放射性廃棄物処理場 設計及び工事の方法の認可申請(その3) 補正申請概要 (案)

令和2年6月4日

日本原子力研究開発機構 原子力科学研究所
バックエンド技術部

図-2.1 保管廃棄施設・L及び排水貯留ポンドの通信連絡設備の配置図

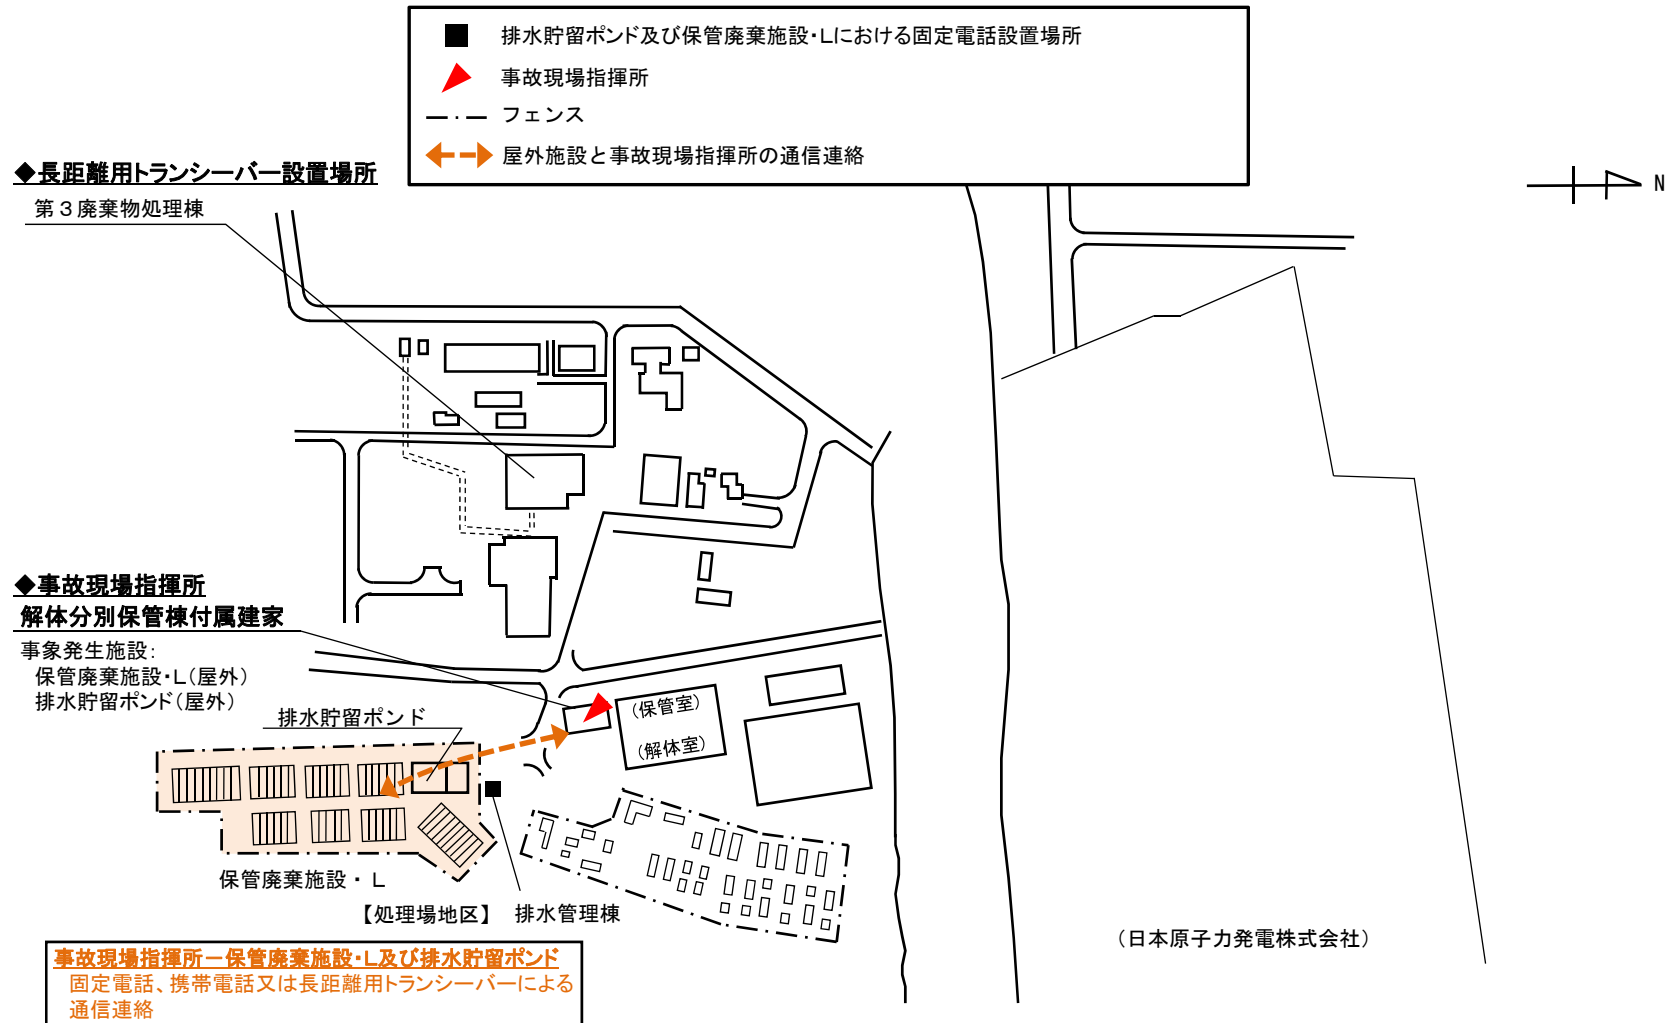
通信連絡設備の配置図を図-2.1に示す。本申請に係る通信連絡設備の設計仕様は、以下のとおりとする。本設備は全て既設の設備である。なお、通信連絡設備については、原子炉施設保安規定及び下部規定において定める手順に従い、同等以上の性能を有するものと交換できるものとする。

【補正で変更】

図一2.2 解体分別保管棟付属建家会議室(事故現場指揮所)及び排水管理棟並びに第3廃棄物処理棟の通信連絡設備の配置図

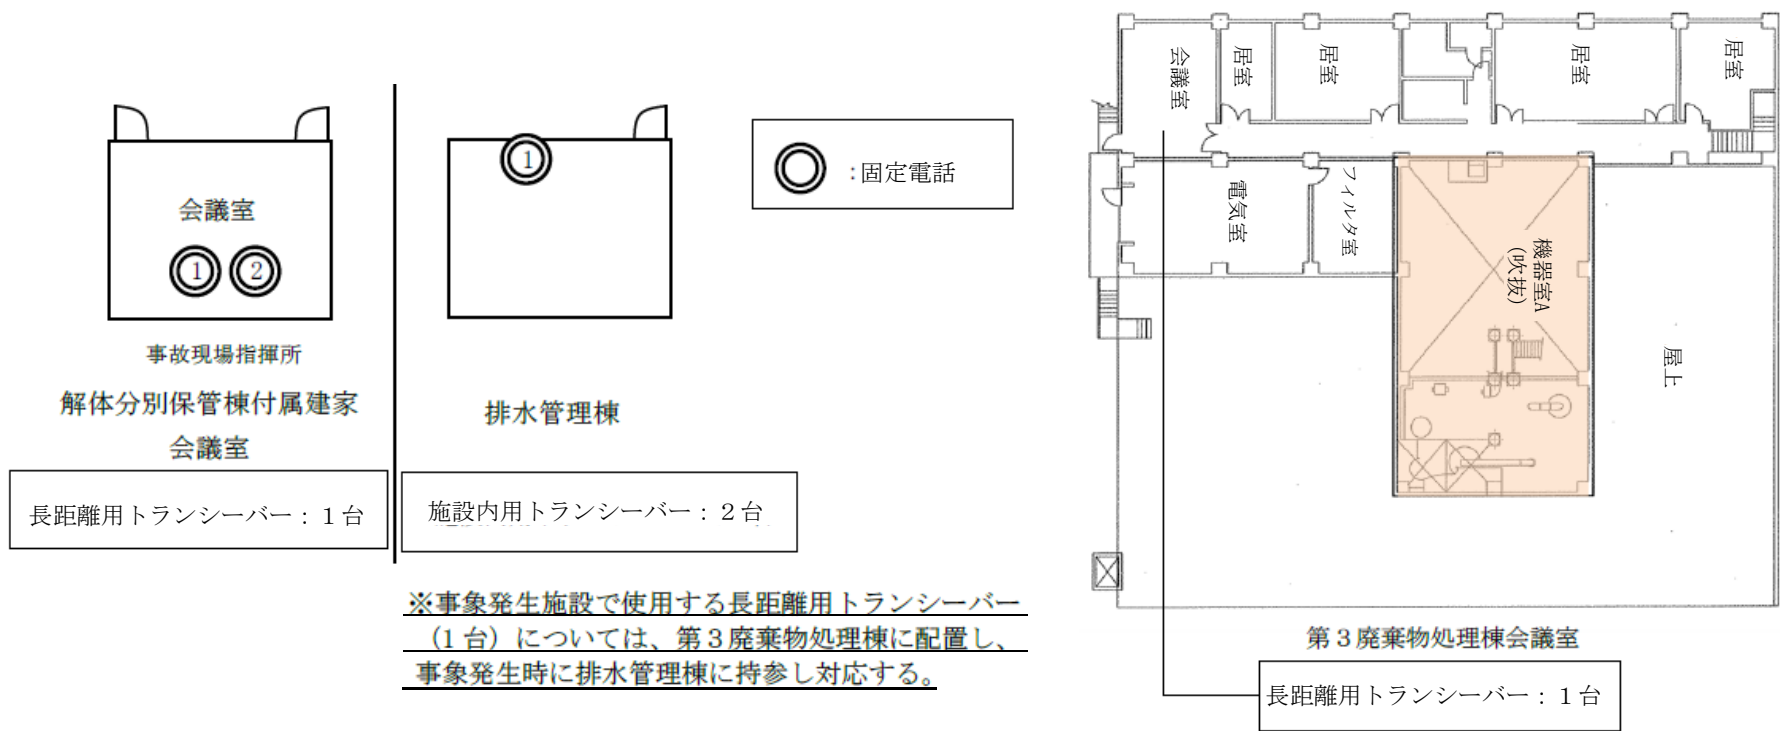
【補正で変更】

【補正で変更】

図-3.3 漏えい警報装置の設置工事フロー図

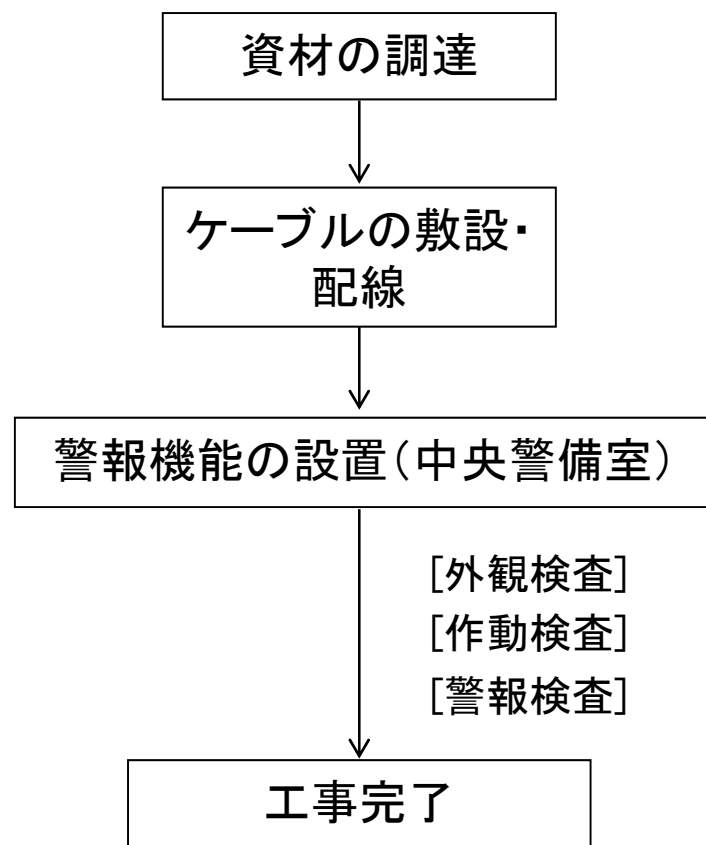
【補正で変更】

注：当該漏えい警報装置に係る使用前事業者検査終了後に漏えい警報装置を利用する。

スロッシング評価モデル図

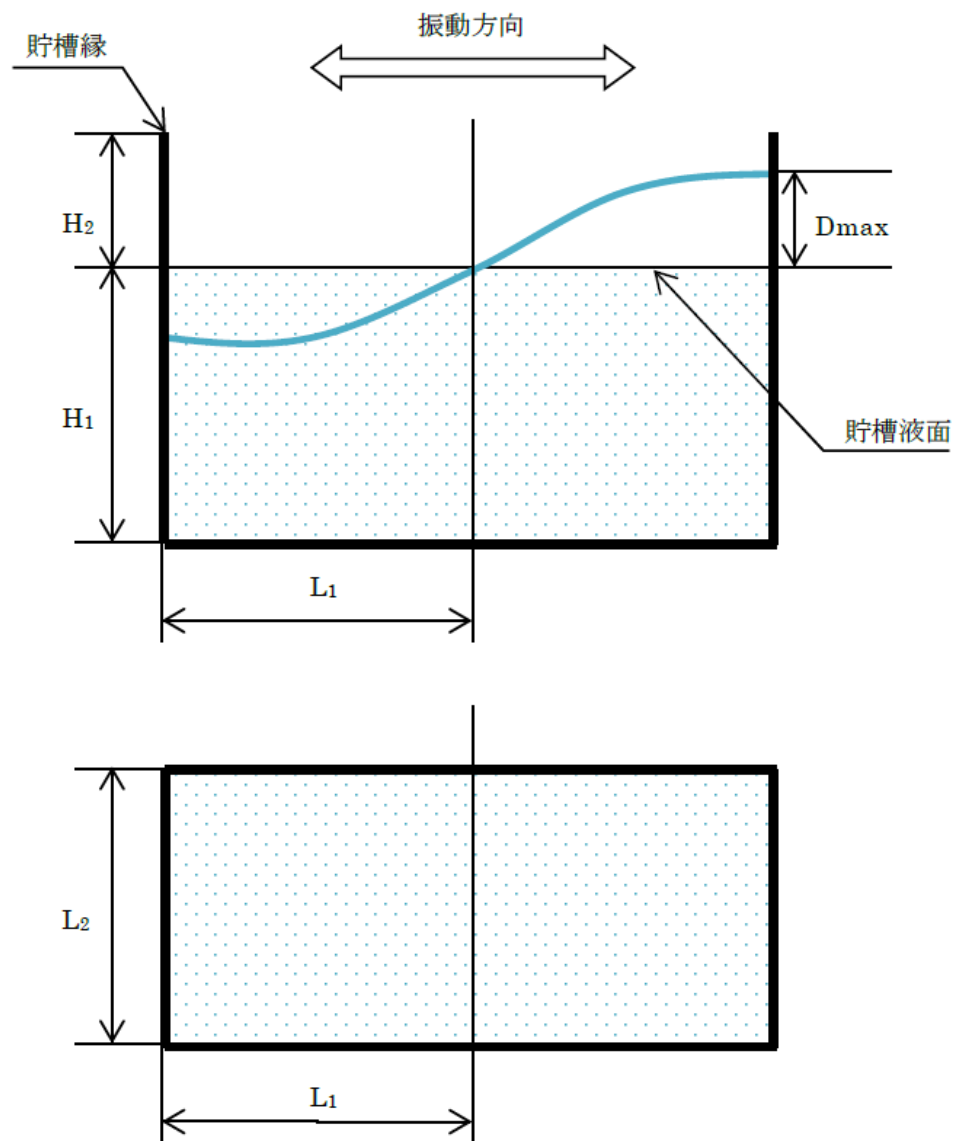
【補正で追加】

【補正で追加】
